改善箇所説明図

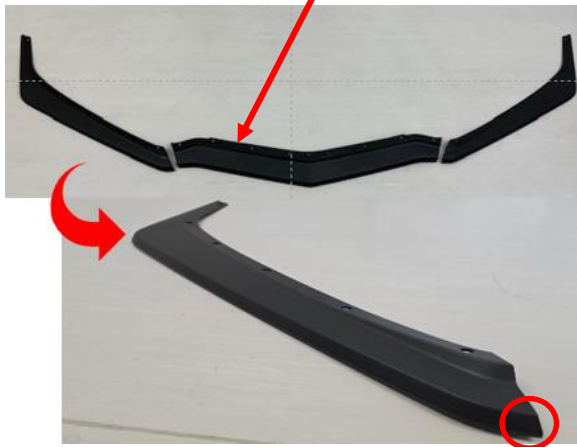
○ は、不具合箇所を示す

フロントエンドスポイラーにおいて設計検討が不適切なため、端部の切削加工が不十分なため、保安基準に適合しない。

全車両、フロントエンドスポイラーを保安基準に適合するよう切削する。

運転席側 A ピラー(下側ドアヒンジの下)に赤色ペイントを塗布する。
